遂宁高新区南片区棚户区改造建设项目14#楼（垃圾房）建筑设计方案调整批前公示

项目名称：遂宁高新区南片区棚户区改造建设项目14#楼（垃圾房）建筑设计方案调整

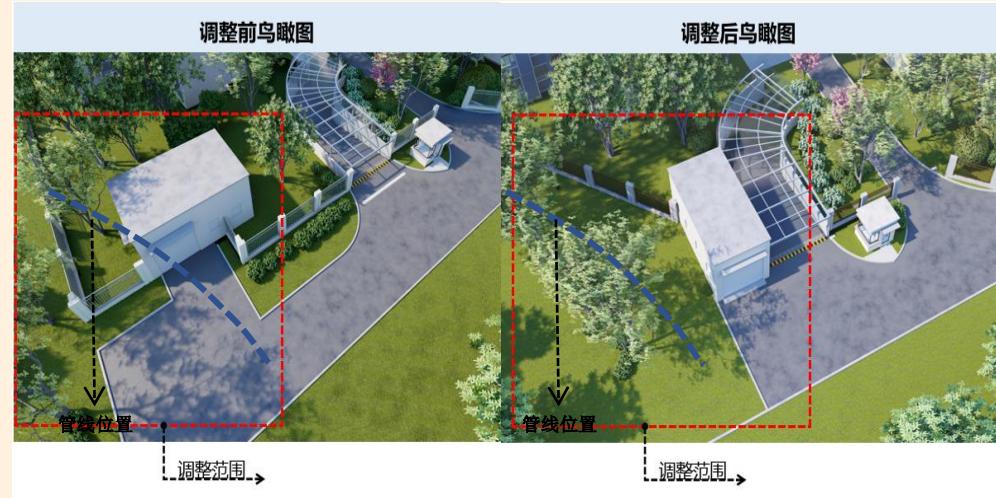
(1) 因本项目南侧有一根钢DN108高压燃气管线，根据相关规定相近建筑需离保持间距。业主申请对14#建筑平面调整，保持建筑面积不变；同时调整此部分道路和围墙位置。

(2) 调整后绿化面积增加了约220m²，绿化率增加0.4%。

(3) 因建筑平面布局调整，外立面作相应变化，保持外立面材质不变。
